# Kompatibilita dvouodičových Video Interkomů

(2022-12-28)

Související modely:

#### Řešení 2:

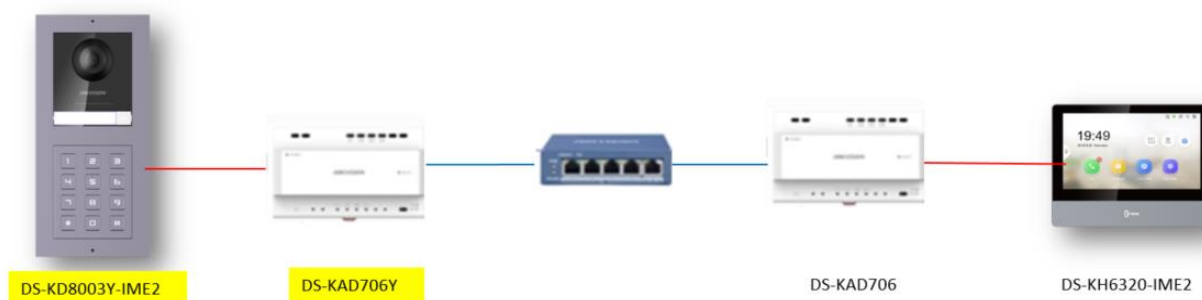
- Nový projekt ---- Všechna zařízení se vyberou jako modely s Y
- Staré zařízení se poškodilo, nebo chcete navýšit počet zařízení.

Přidejte switch mezi KAD706 a KAD706Y jako komunikační most, KAD706 je kompatibilní s dveřní stanicí a vnitřní stanicí bez Y a KAD706Y je kompatibilní s dveřní stanicí a vnitřní stanicí s Y.
